Informe Técnico de Evaluación de Estudio de Impacto Ambiental

Informe Técnico No. 131-2024

| PROYECTO: | PARK ELEVEN |
| PROMOTOR: | DESARROLLO LV11, S.A. |

GEOMATICA-EIA-CAT I-0621-2024

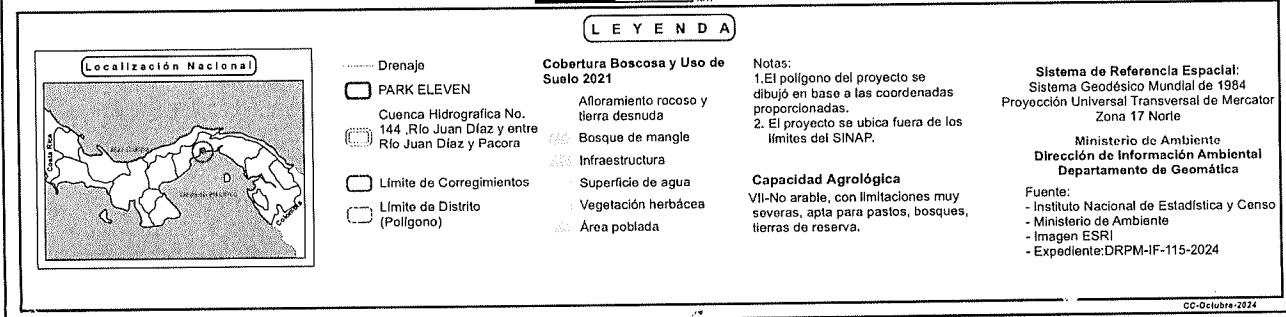
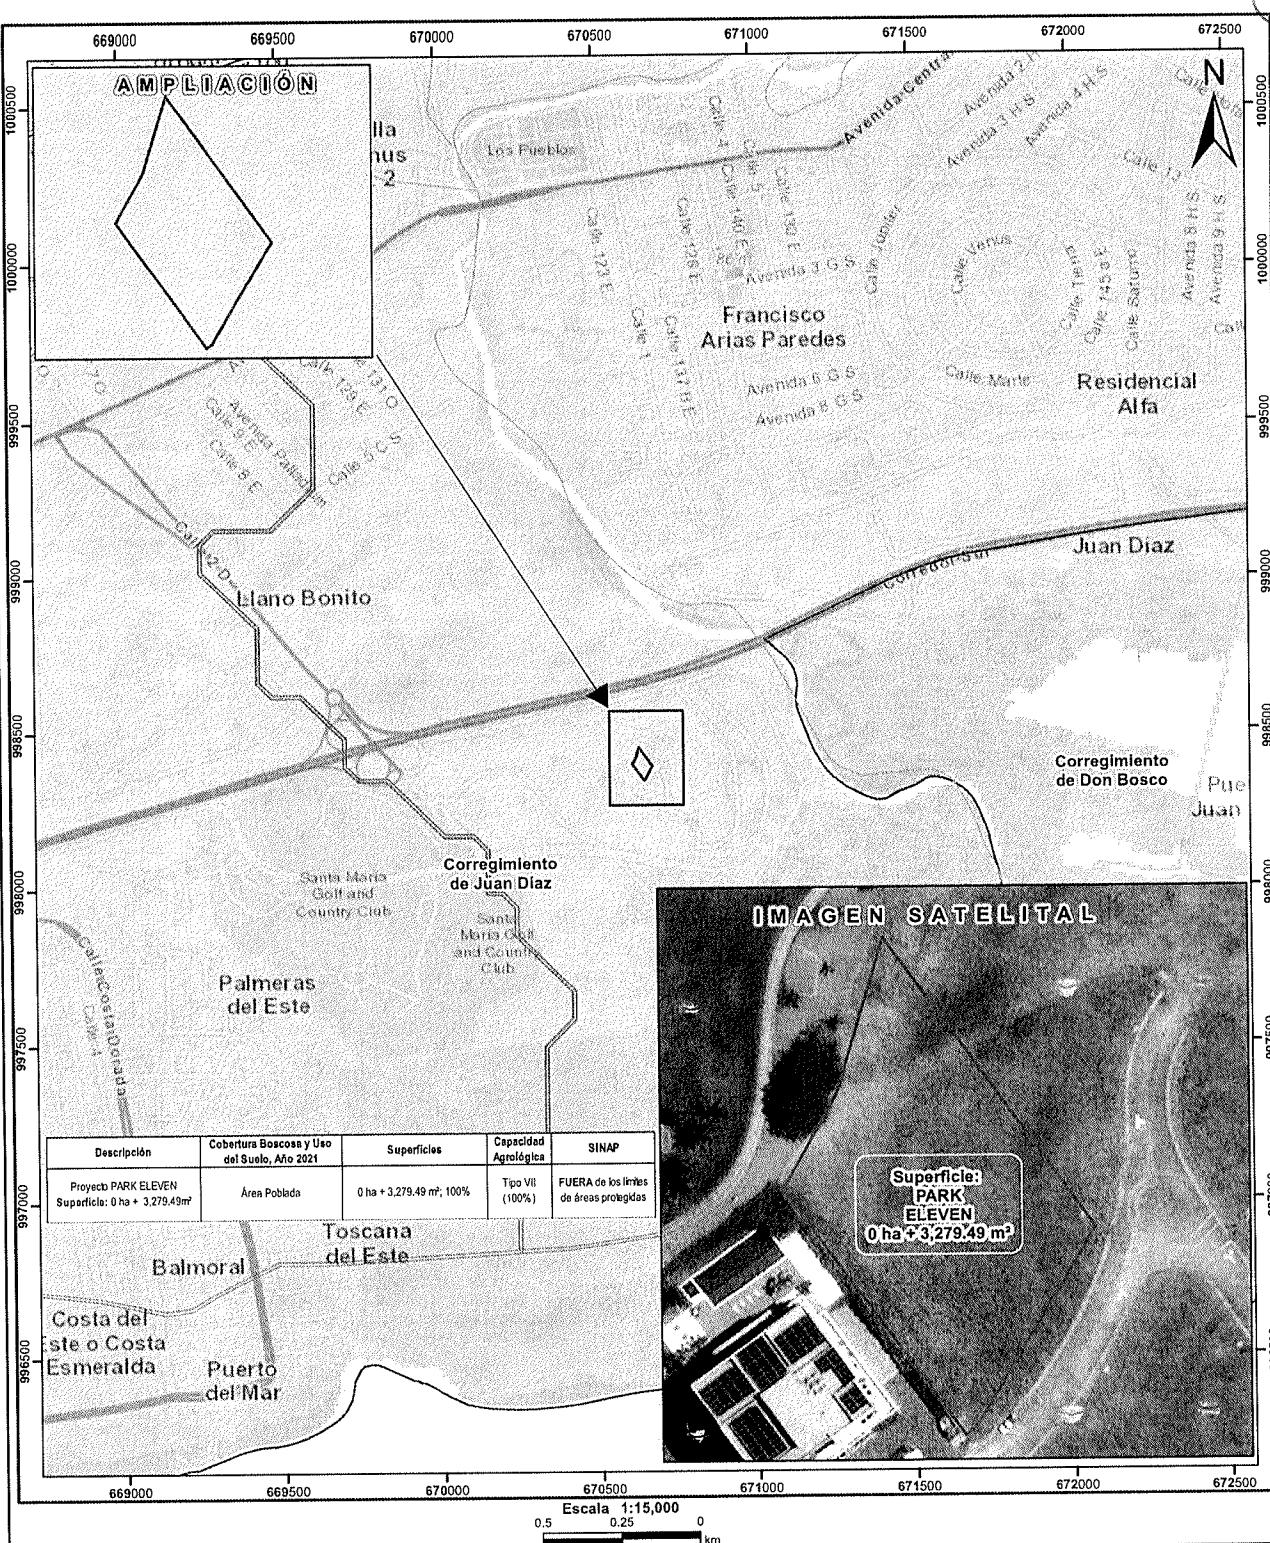
Con los datos proporcionados se generó un (1) polígono con una superficie (0ha + 3,279.49m²), el mismo se ubica FUERA de los límites del SINAP.

De acuerdo a la Cobertura Boscosa y Uso del Suelo, año 2021, el polígono se ubica en las categorías de "Área Poblada 100%", según la Capacidad Agrológica, se ubica en el tipo: VII (No arable, con limitaciones muy severas, apta para pastos, bosques, tierras de reserva.), ver tabla en el mapa.
